AUTORIDAD NACIONAL DE LICENCIAS AMBIENTALES

COMUNICACIÓN
ACTO ADMINISTRATIVO

Referencia: Expediente: LAM5678
Asunto: Comunicación Resolución No. 00391 del 20/03/2018

RESOLUCIÓN N° **00391**

Figura 2.5 Áreas de Influencia Indirecta y Directa Físico-biótica del proyecto

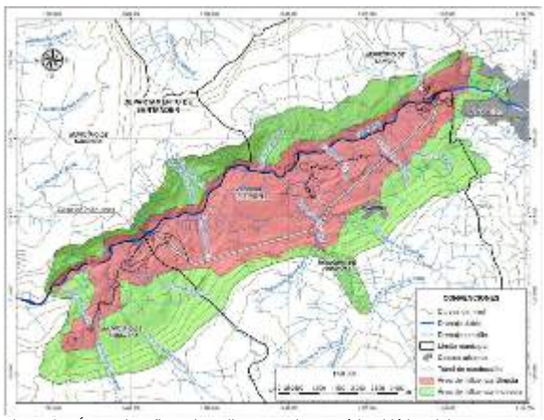
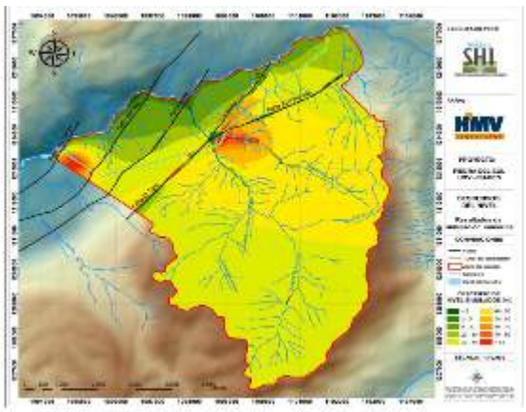
Para el componente hidrogeológico, las metodologías implementadas para la realización de los modelos son adecuadas. Sin embargo, en la caracterización hidrogeológica y en el ejercicio para el establecimiento del Área de Influencia Directa- AID, se evidencia que no fueron aplicadas con rigurosidad, es así que para el Área de Influencia Directa -AID no se estimó las extensiones en espacio, ni el tiempo de los impactos por la construcción del túnel, el tipo y la intensidad de abatimiento del recurso hídrico subterráneo, durante las distintas fases del proyecto, a partir del radio del cono de abatimiento generado por la construcción del túnel de 9,09 Km.

Además, una comparación entre la Figura 2.5 Áreas de Influencia Indirecta y Directa Físico-biótica del proyecto, presentado por la empresa en el capítulo 2, página 8 y la Figura 3.54 Zona de posible afectación del túnel de conducción. Escenario A (capitulo 3, página 139), muestra una incoherencia entre lo planteado como áreas de afectación en lo que respecta al recurso hídrico subterráneo. Se evidencia un análisis aislado y parcializado, excluyendo al casco urbano de Pinchote y la cuenca hidrológica de la quebrada La Pinchota del Área de Influencia Directa - AID, siendo estas, las áreas de mayor afectación por abatimiento de los niveles simulados.

Por lo anterior esta Autoridad considera que la metodología utilizada para llevar a cabo los modelos hidrogeológicos es adecuada. Sin embargo, existieron inconsistencias en la delimitación y justificación del área de influencia física del proyecto. En consecuencia, esta autoridad ratifica lo expuesto en la Resolución objeto de alzada.

Figura 1 Localización de Áreas de importancia para la Conservación de aves en al área de influencia del Proyecto Hidroeléctrico
Fuente: SIG ANLA.01/02/2018,

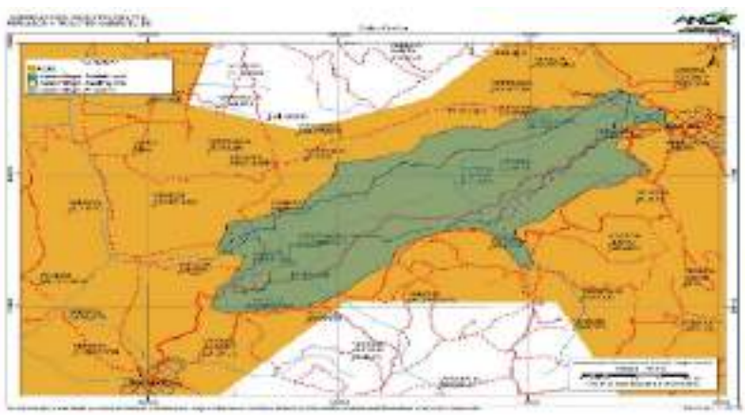
Por lo anterior, es dable señalar que la sociedad ISAGEN S.A. E.S.P no realizó un análisis que permita esclarecer cuales fueron los elementos técnicos que dan soporte a la definición del área de influencia, por lo que se considera que no da cumplimiento a lo establecido en el numeral 2.3 del artículo primero del Auto 2766 del 03 de septiembre del 2012, en relación a justificar técnicamente la determinación de la definición del Área Influencia Indirecta -AII del proyecto desde los componentes (…) y biótico (…), por tanto, esta Autoridad se reitera que el Área de Influencia del Proyecto no fue delimitada conforme a los Términos de Referencia HE-TER-1-01 ni de acuerdo a lo solicitado en el Auto 2766 del 2012.

Aunado a lo anterior, la ausencia de información en la caracterización biótica relacionada en las Áreas de Importancia para la Conservación de Aves – AICA, teniendo en cuenta que toda el área de influencia del proyecto se encuentra sobrepuesta al AICA CO074 (Bosques Secos del Valle del Río Chicamocha), establecida desde el 2008 y cuyo principal objetivo es determinar el estatus, la distribución y los requerimientos ecológicos de dos especies de aves endémicas del cañón del Chicamocha y críticamente amenazadas: el Cucarachero de Nicéforo (Thryothorus nicefori) y el Colibrí Ventricastaño (Amazilia castaneiventris)4, información de carácter relevante para el análisis de la caracterización y contenido del Estudio de Impacto Ambiental-EIA. También para dicha área se establecen endemismos a nivel de especie y subespecie, como el de Ortalis columbiana, Myiarchus apicalis, Momotus

Figura 2.5 Áreas de Influencia Indirecta y Directa Físico-biótica del proyecto.

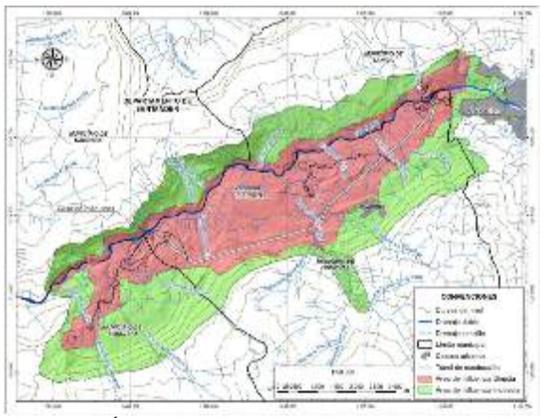
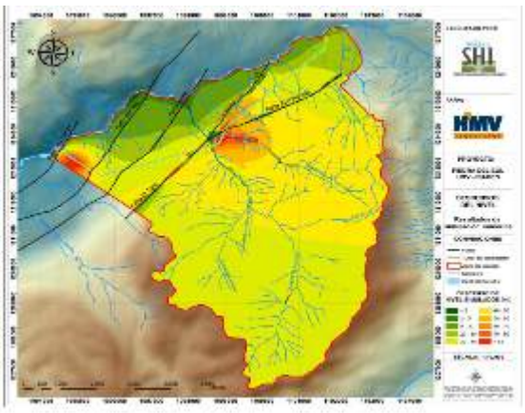
Para el componente hidrogeológico, no se estimó las extensiones en espacio, ni el tiempo de los impactos por la construcción del túnel, el tipo y la intensidad de abatimiento del recurso hídrico subterráneo, durante las distintas fases del proyecto, a partir del radio del cono de abatimiento generado por la construcción del túnel de 9,09 km.

Una comparación entre la Figura 2.5 Áreas de Influencia Indirecta y Directa Físico-biótica del proyecto, presentado por la empresa en el capítulo 2, página 8 y la Figura 3.54 *Zona de posible afectación del túnel de conducción. Escenario A* (capitulo 3, página 139), muestra una incoherencia entre lo planteado como áreas de afectación en lo que respecta al recurso hídrico subterráneo. Se evidencia un análisis aislado y parcializado, excluyendo al casco urbano de Pinchote y la cuenca hidrológica de la quebrada La Pinchota del área de influencia directa, siendo estas, las áreas de mayor afectación por abatimiento de los niveles simulados.

Figura 3.64 DHI para manantiales y quebradas y descensos simulados con el modelo numérico

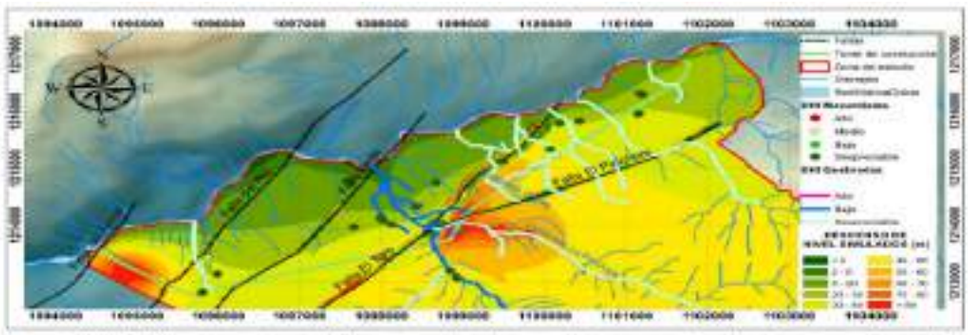
En cuanto el análisis de probabilidad de afectación de los puntos de agua subterráneos y fuentes superficiales de manera específica en el área de influencia del túnel a construir y resalta las conclusiones aportadas por la empresa de acuerdo con este análisis. En el sentido, de que se evidencia una probabilidad de afectación despreciable a los 29 manantiales identificados en la zona y baja a la quebrada La laja.

La comparación realizada en el documento (Figura 3.64; capitulo 3; página 156) y en el cual resalta la coherencia relativa entre el modelamiento numérico y el DHI, generando una alerta de monitoreo en la quebrada La Laja. Sin embargo, se evidencia ciertas incongruencias en el análisis comparativo. Por ejemplo: para la modelación matemática la mayor afectación por el abatimiento de niveles en la zona, se encuentra localizada en la confluencia de los sistemas de fallas de El Toro y El Pinchote, siendo la Quebrada La Pinchota, el drenaje con mayor afectación, mientras que el método DHI considera despreciable la afectación para este cuerpo de agua. Por otro lado, los manantiales se consideran de muy baja afectación (despreciable por utilizar el término propuesto) con la metodología DHI y en una zona con descensos entre 20 y 40 metros de abatimiento.

Figura 3.64 DHI para manantiales y quebradas y descensos simulados con el modelo numérico

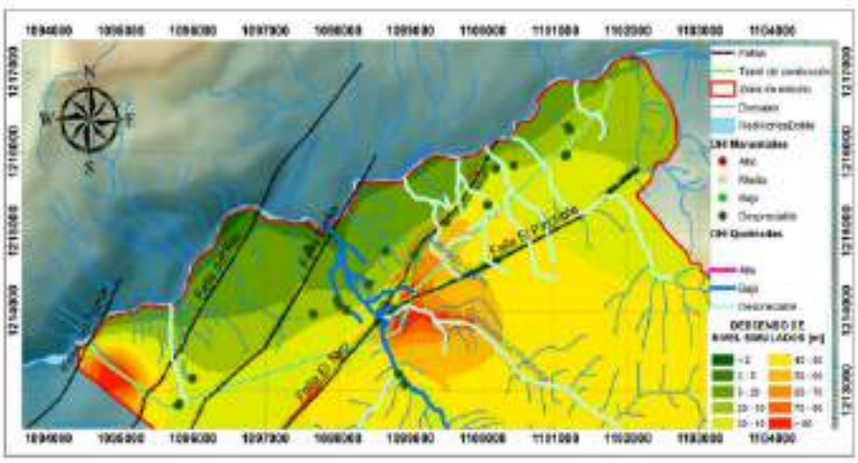
Teniendo en cuenta que el análisis DHI es un método probabilístico y que la modelación numérica es de carácter interpretativo con alto grado de incertidumbre, la sociedad recurrente realiza una comparación de resultados en el documento (Figura 3.64; capitulo 3; página 156), en el cual resalta la coherencia relativa entre el modelamiento numérico y el DHI, generando una alerta de monitoreo en la quebrada La Laja. Sin embargo, se evidencian ciertas incongruencias en el análisis comparativo; por ejemplo: para la modelación matemática la mayor afectación por el abatimiento de niveles freáticos en la zona, se encuentra localizada en la confluencia de los sistemas de fallas de El Toro y El Pinchote, siendo la Quebrada La Pinchota, el drenaje con mayor afectación, mientras que para el método DHI se considera despreciable la afectación en este cuerpo de agua.

Por otro lado, los manantiales se consideran de muy baja afectación (despreciable por utilizar el término propuesto) con la metodología DHI en una zona con descensos entre 20 y 40 metros de abatimiento.

Figura 3.64 DHI para manantiales y quebradas y descensos simulados con el modelo numérico

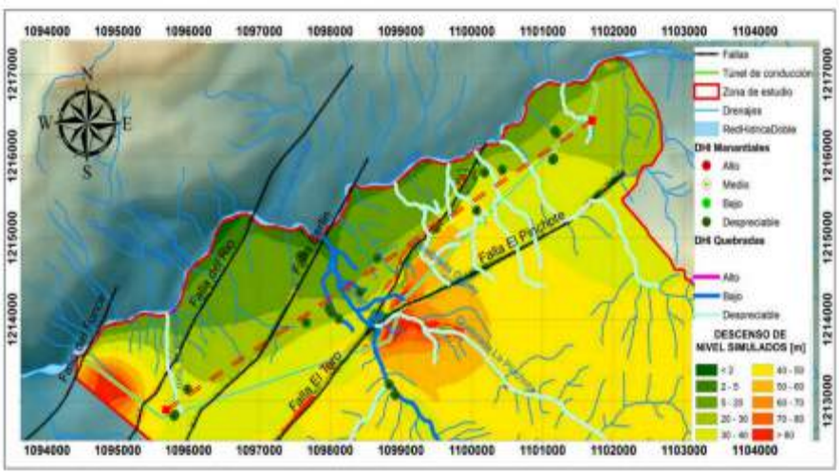
En relación con las variaciones del nivel freático la modelación numérica muestra un descenso en los niveles de 5 hasta 40 metros, sobre el corredor de descarga que conforman los manantiales inventariados y que son altamente sensibles a cualquier fluctuación por mínima que esta sea. Este impacto tendría un carácter irreversible si se tiene en cuenta la descripción presentada en el Estudio de Impacto Ambiental- EIA, por lo que su importancia estaría en crítico. Ahora bien, el análisis con el método DHI considera despreciable la afectación para los cuerpos de agua y los manantiales, por lo que la importancia de este impacto estaría como bajo a muy bajo. Razón por la cual, esta Autoridad no encuentra coherencia en los resultados presentados.

Figura 2.5 Áreas de Influencia Indirecta y Directa Físico-biótica del proyecto.

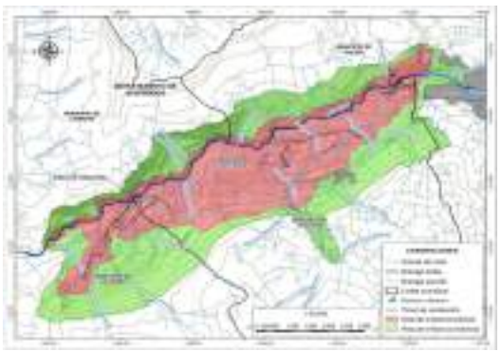
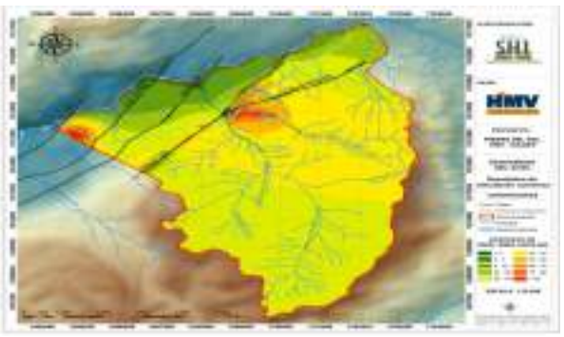
Además, una comparación entre la Figura 2.5 *Áreas de Influencia Indirecta y Directa Físico-biótica del proyecto*, presentado por la empresa en el capítulo 2, página 8 y la Figura 3.54 *Zona de posible afectación del túnel de conducción. Escenario A* (capitulo 3, página 139), muestra una incoherencia entre lo planteado como áreas de afectación en lo que respecta al recurso hídrico subterráneo. Se evidencia un análisis aislado y parcializado, excluyendo al casco urbano de Pinchote y la cuenca hidrológica de la quebrada La Pinchota del área de influencia directa, siendo estas, las áreas de mayor afectación por abatimiento de los niveles simulados.
